**Bebauungsplan Nr. E-237 der Stadt Leipzig "Am Wachberg" 2.  
Änderung (Vorentwurf)**

**Bebauungsplan Nr. E-237 "Am Wachberg", 2. Änderung einschließlich  
Aufhebung von Teilbereichen  
Stadt Leipzig, (lt. Lageplan)**

**Bebauungsplan Nr. E-237 „Am Wachberg“  
2. Änderung, einschließlich der Aufhebung von Teilbereichen  
Vorentwurf (Sachstand: 13.09.2016)**

### **Bebauungsplan Nr. E-237 „Am Wachberg“, 2. Änderung - Lärmschutz Verkürzung des Lärmschutzwalles nördlich Wachbergallee/Ecke Miltitzer Straße Schalltechnische Untersuchung, Bericht 4640/17 vom 12.12.2017, IB Goritzka und Partner**

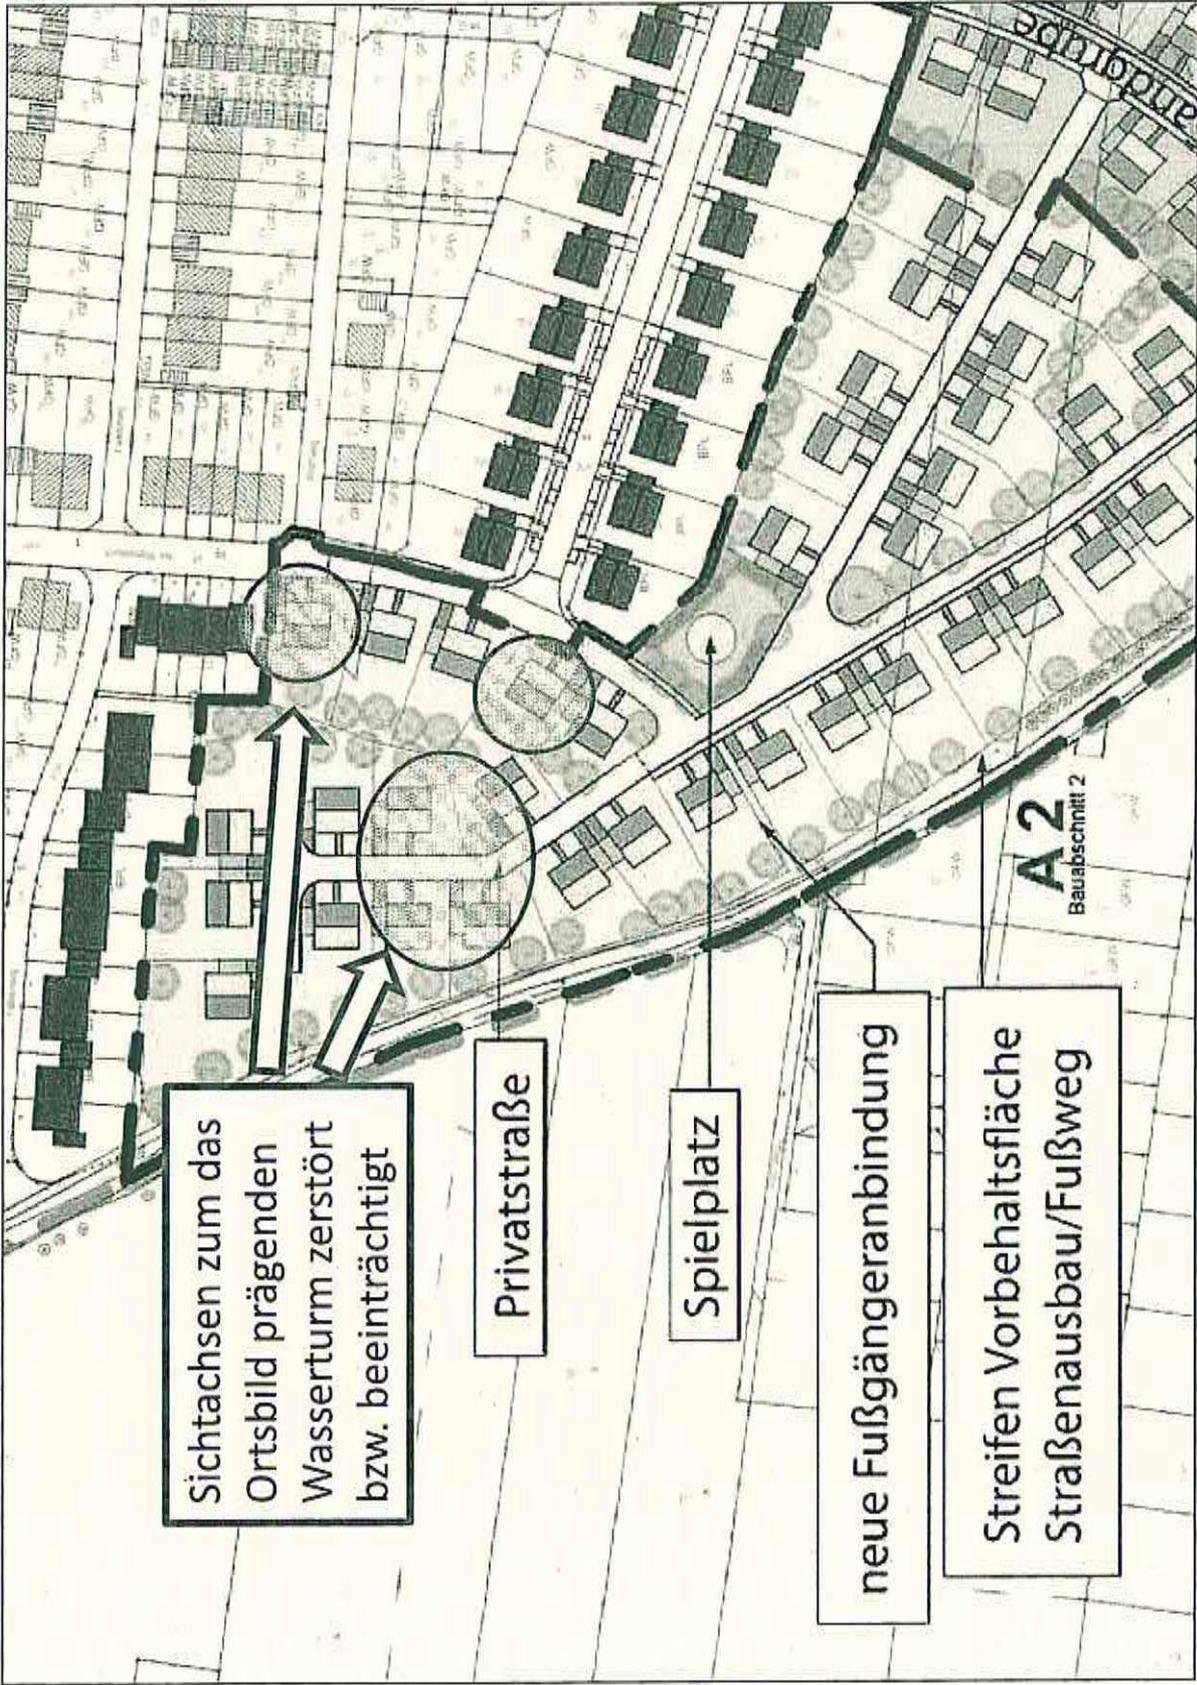
Die Intentionen der 2. Änderung werden aus meiner Sicht begrüßt.  
Für den Westraum Leipzig und speziell für Rückmarsdorf stellt der Wasserturm auf dem Wachberg eine weit hin sichtbare und markante Landmarke dar.  
Aus diesem Grund sollten wesentliche Sichtbeziehungen zum Wasserturm, die heute bestehen, erhalten bleiben.  
Insbesondere meine ich dabei die Sichtbeziehungen im Zuge der Wachbergallee. Die

geplante Bebauungsstruktur im oberen Teil des avisierten Baugebietes würde diese Sichtbeziehungen beeinträchtigen.

Ich habe die betreffenden Baugrundstücke auf dem Übersichtsplan im Anhang markiert. Für den Milanweg gilt diese Aussage ebenso; aber hier ist es wegen der geringeren Bedeutung möglicherweise verschmerzbar.

Sichtachsen zum das Ortsbild prägenden Wasserturm zerstört bzw. beeinträchtigt
